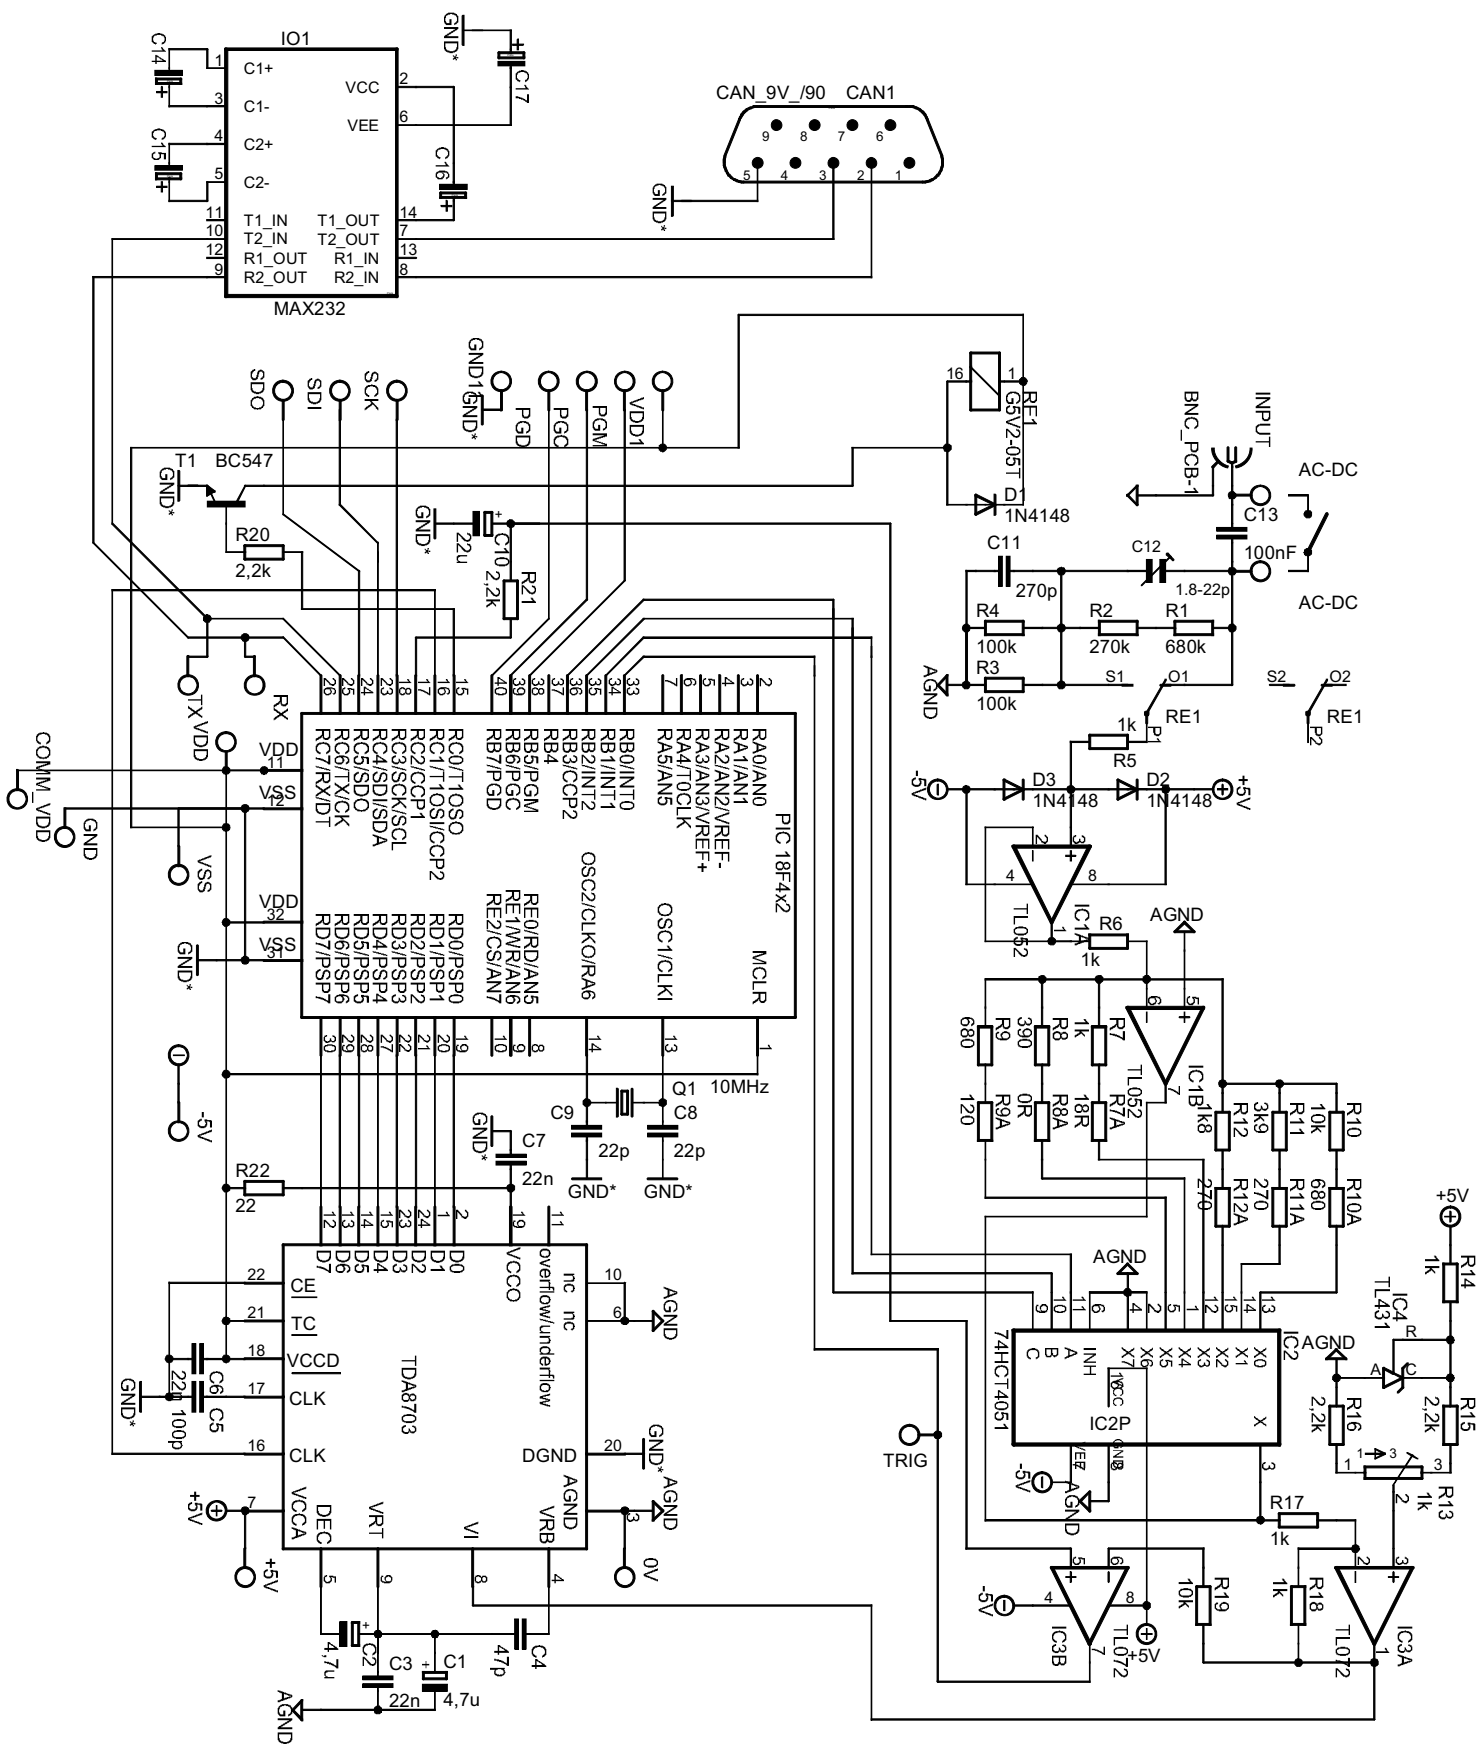
Upozornění: Na DPS chybí propoj mezi C11 a R2, R3, R4 (živý konec C11 je nepřipojen).

Pozor chyba: Kondenzátor C16 má být správně připojen na vývod 16 nikoliv na vývod 14 obvodu IO1 (MAX232). Ale nicméně jak jsem zjistil funguje to i s tímto chybným zapojením.
